ROKIŠKIO RAJONO SAVIVALDYBĖS ADMINISTRACIJOS VIEŠŲJŲ PIRKIMŲ KOMISIJA

DĖL JŪŽINTŲ SENIŪNIJOS LAIBGALIŲ KAIMO GĖLIŲ GATVĖS KAPITALINIO REMONTO DARBŲ PIRKIMO

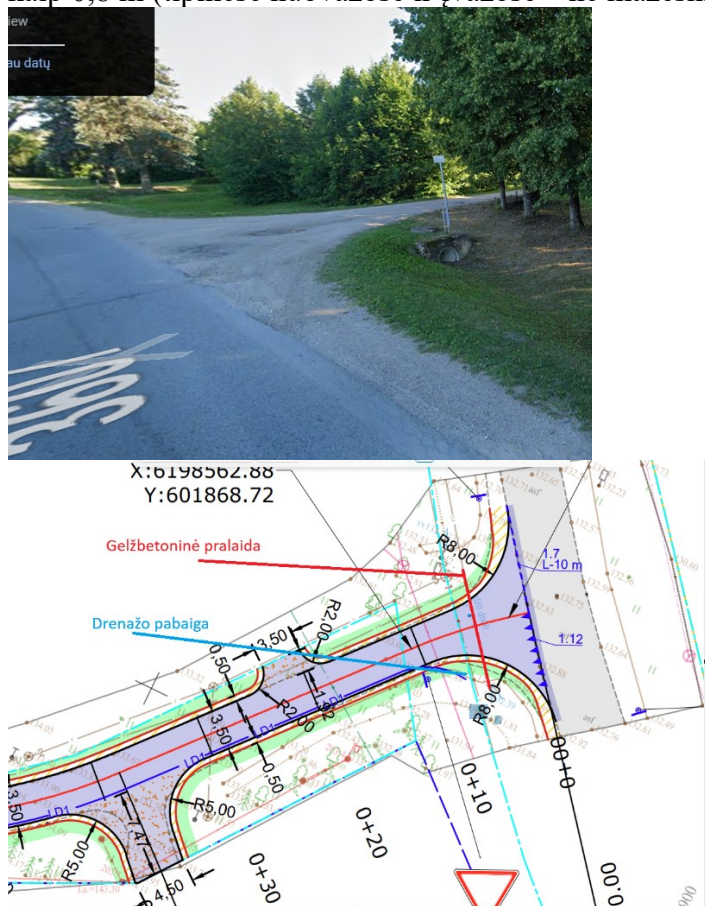
Klausimas. Pateikto techninio darbo projekto sąnaudų kiekių žiniaraštyje „Gėlių g. (statinio unik. Nr. 4400-1866-2970)“ 4.1 pozicijoje numatytas 1 kompl. infiltracinio šulinio įrengimas, kai d-2000 mm, h-3,0 m įskaitant ir šulinio dugno įrengimą iš skaldos ir akmenų. Kadangi pateiktas techninis darbo projektas, prašome nurodyti infiltracinio šulinio altitudes bei pateikti šulinio brėžinį.

Atsakymas. Pridedama tipinė infiltracinio šulinio įrengimo schema. Drenažas įrengiamas pagal išilginį profilį.
